Dato: 08.01.2025
Vår referanse: 2024/2187-8
Sakshandsamar: Anne-Sofie Bergene Strømme

Varsel om mindre endring av reguleringsplan for Tyrvelid 99/6, planID 20190002 i Vågslid - Endring av plankart og føresegner knytt til utnytting og teig BKF2 - Høyering

Figur 1. Endringane det søkast om knytt til utnytting er markert med blått omriss. Raud stjerne syner kva tomter som har krav til å løyse parkeringsplass i bygning. Ei stjerne syner ein parkeringsplass i bygning og to stjerner syner to parkeringsplassar i bygning.

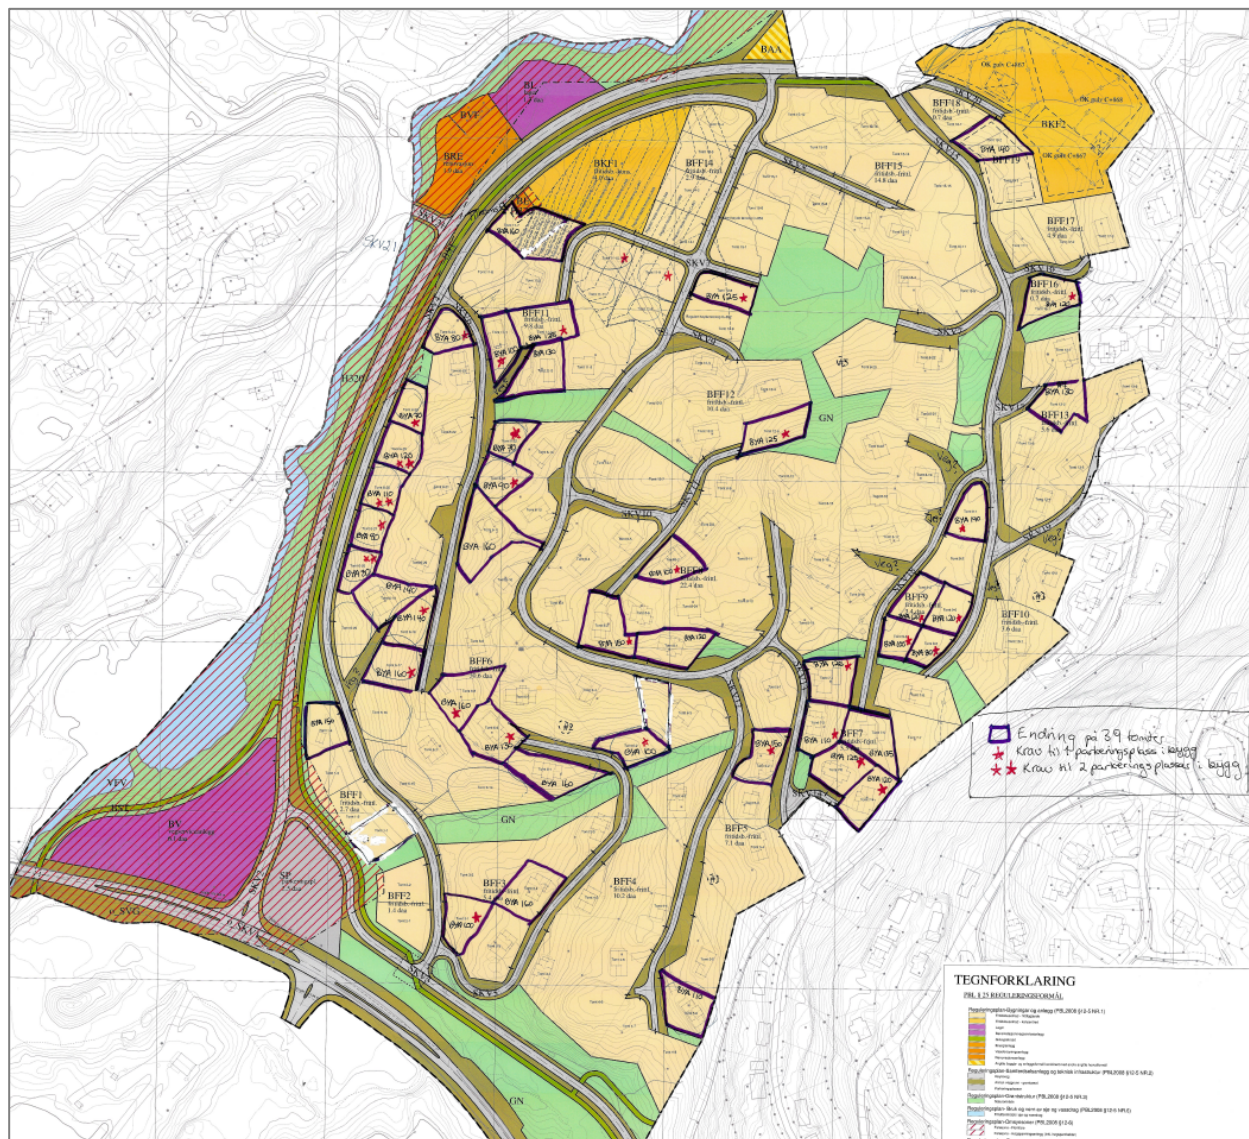
Tyrvelid AS søker om å endre gjeldande føresegner og plankart for reguleringsplan for Tyrvelid 99/6. Når gjeldande føresegner blei utarbeidd var det med oppfatning av at grad av utnytting ikkje var medrekna parkering ved oppføring i %-BYA, jf. kommunedelplanen. I følgjande forslag til planendring er alle tomter med BYA = 20% gjennomgått og oppført med m2-BYA i staden for %BYA, det same gjeld enkelte tomter med BYA = 25% og BYA = 30%.

- Endre frå BYA 150 m2 til BYA 140 m2 på tomt 1-4 endre for å ikkje overskride 30 % utnytting.
- Endre frå BYA 130 til BYA 120 på tomt 13-2, og sette krav til å løyse ein parkeringsplass i bygning. Denne har uansett krav til sokkel, så det er føremålstenleg å sette krav til ein parkeringsplass i bygning.

- Ta ut krav til å løyse parkeringsplass i bygning på bygde tomter. Dette gjeld tomt nr. 7-1, 7-2, 7-3 og 7-4.
- Fjerne kravet til parkeringsplass i bygning på tomt nr. 11-9 og 11-10.
- Leggje til 1 parkeringsplass i bygning på tomt 13-2 ref. tidlegare pkt.

Figur 2. Før endring av plankart.

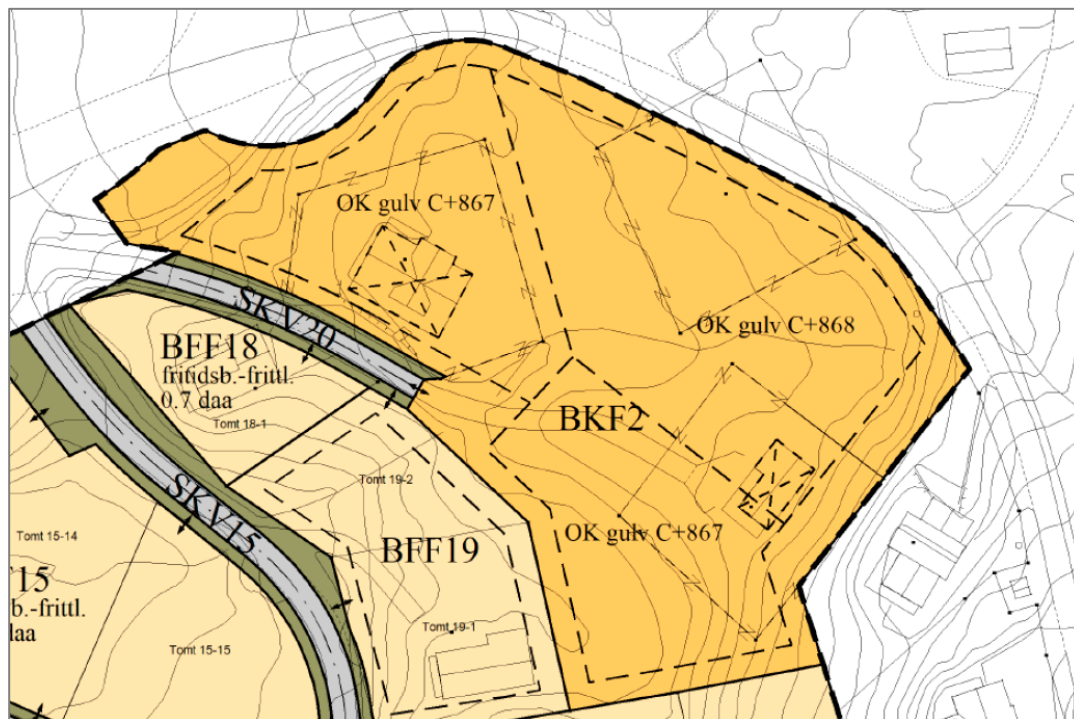
Det er også søkt om planendring i teigen BKF2 på grunn av ei omstrukturering med tomteinndeling som har medført behov for å justere og endre arealføremålet til BFF – fritidsbustad frittliggjande.

Når teig BKF2 endrast til BFF20 er det lagt til nye føresegner for teigen. Verknaden av denne endringa vurderast som positive for nærliggande eigedommar. Det blir ei mindre utbygging (langt mindre bygningsvolum) enn det BKF2 opna opphavleg opp for, ein har i tillegg halde seg innanfor maksimal mønehøgde frå gjeldande plan med 877 moh. I forslag til mindre endring har ein òg inkludert eksisterande bygningsmasse, noko som seg stiller seg godt i høve til miljø. Med tomteinndeling vert det meir føreseieleg for naboar. Det er også meir salbart for forslagsstillar, og lettare å tilpasse seg etterspurnaden.

For å sikre moglegheit til passasje mellom veg SKV22 og SKV20 er det regulert inn korridor med grøonstruktur. Denne har naturleg samanheng til regulert trasé for skiløype.

- Regulere inn vegtilkomst der vegane er bygd. I dag ligg mange av tilkomstvegane som arealføremål - *anna veggrunn-grønt areal*. Dette gjeld tilkomst til tomt nr. 5-5, 5-6, 6-19, 8-18, 8-20 og 8-21.
- Leggje på tilkomstpil på tomt nr. 6-4, 6-23, 7-7, 8-6, 8-7, 13-2 og 17-1.

- Flytte tilkomstpil på tomt nr 11-7 slik at det ikkje kjem i konflikt med BE – energianlegg.
- Flytte tilkomstpil på tomt nr. 6-17 og 6-18 slik at dei to tomtene frå tilkomst frå vest.
- Justere tomtegrense på tomt 6-32 etter eigedomsgrense.
